FOSO VISTA FRONTAL

FOSO VISTA LATERAL

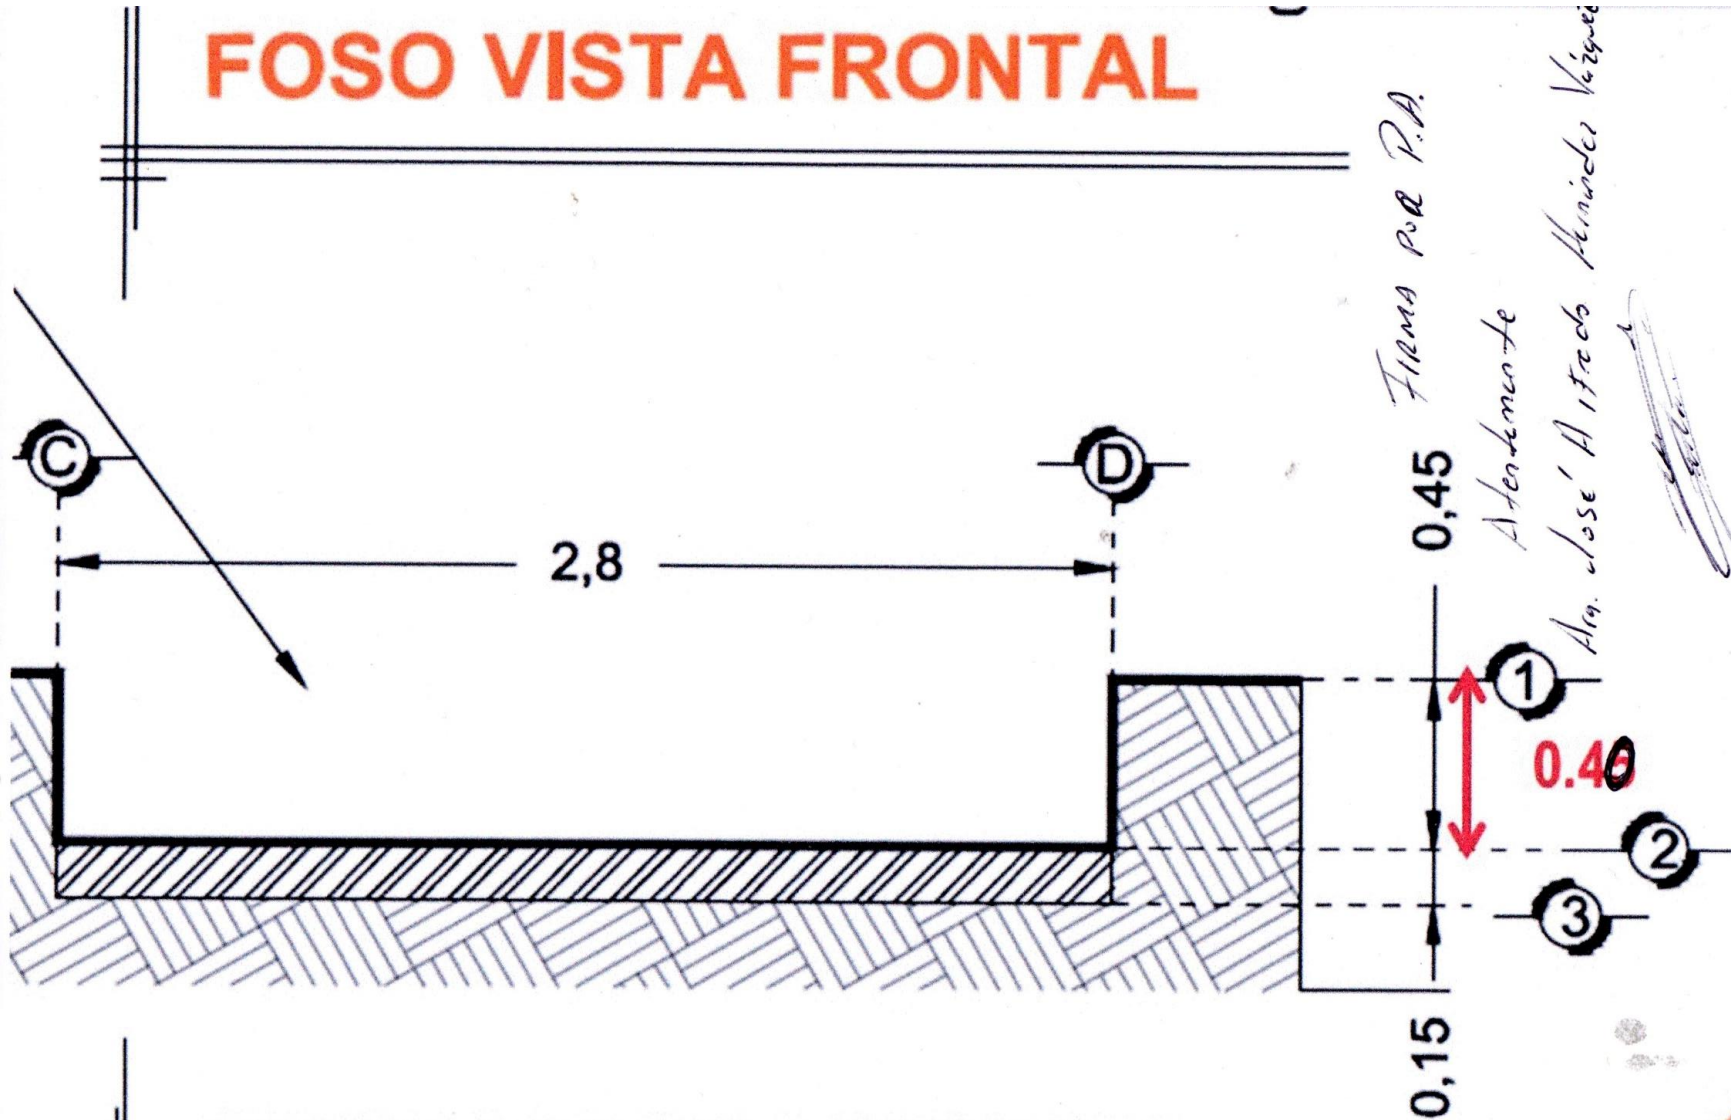
Se Corrige la medida del cubo ya que Seria 2.02m en lugar del 2.07m y en cuestión de las puertas Seria del otro lado el fijo y la medida minima de abertura Seria de 1.00m

En creación de la altura de Fosa sería de 40cm y la altura de Piso terminado del 3 Nivel sería de 5.84m.
